Mission régionale d'autorité environnementale

**Avis délibéré de la Mission Régionale  
d'Autorité environnementale de La Réunion  
sur la révision allégée n°1 du PLU de BRAS PANON**

n°MRAe 2021AREU3

PLU en vigueur	Projet de révision allégée n°1

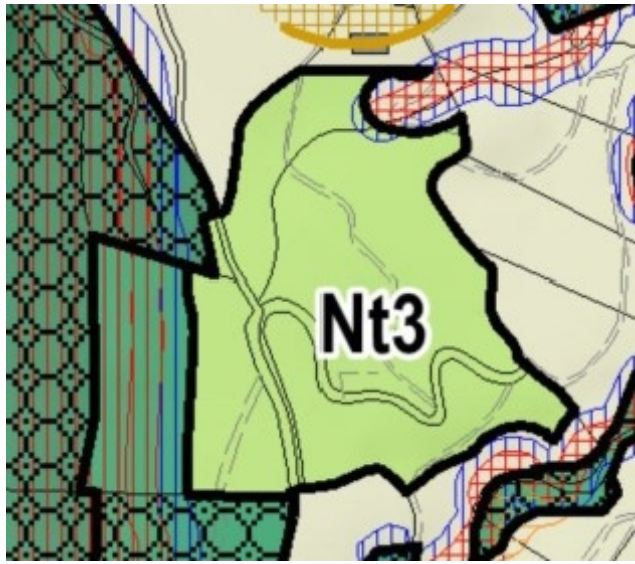
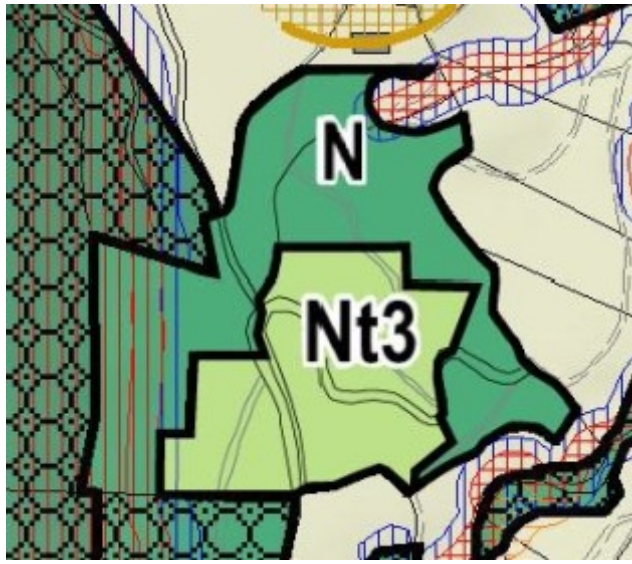
Le zonage Nt3 est réduit de moitié passant de 5,4 Ha à 2,7 Ha, la moitié nord de la zone est reclassée en zone naturelle inconstructible.

Le règlement de la zone Nt3 est modifié pour permettre de doubler la constructibilité limitée dans ce STECAL qui passe ainsi de 500 m<sup>2</sup> à 1 000 m<sup>2</sup> de surface de plancher.

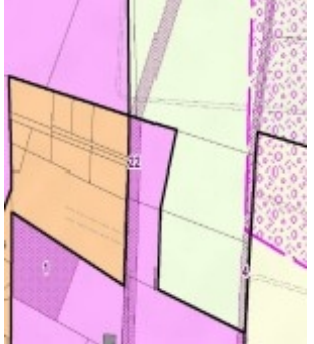
L'OAP prévoit des aires de stationnement perméables ainsi que différents sites potentiels de gestion durable de l'eau

Atlas des risques mouvements de terrain et aléas inondation porté à la connaissance de la commune le 14 juin 2019

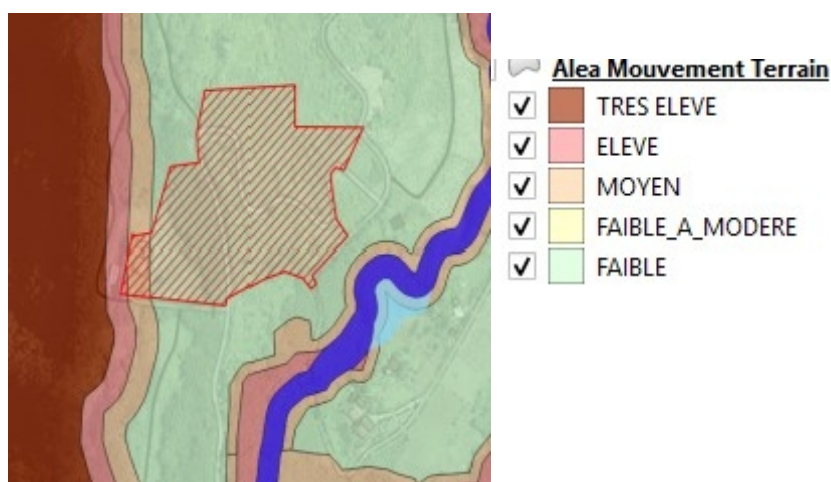
Le rapport de présentation fait état du Plan de Prévention des Risques (PPR) inondation et mouvement de terrain de Bras-Panon, actuellement en cours de révision, sans préciser qu'une partie de la zone est concernée par un aléa mouvement de terrain moyen, selon l'atlas des risques de mouvements de terrain,, Cet aléa, porté à connaissance de la commune le 14/06/2019, est, en l'état, incompatible avec un aménagement de la construction existante. Le dossier envisage toutefois en option (cf page 18) l'impossibilité de transformation du logement existant dans l'OAP, avec dans ce cas, un report de constructibilité sur la partie non concernée par les aléas.

➤ **Afin de justifier de la prise en compte des risques de mouvement de terrain connus, l'Ae recommande de clarifier l'ambition de la commune concernant la situation de la construction existante dans le projet de révision du PLU et de la traduire dans le règlement du PLU.**
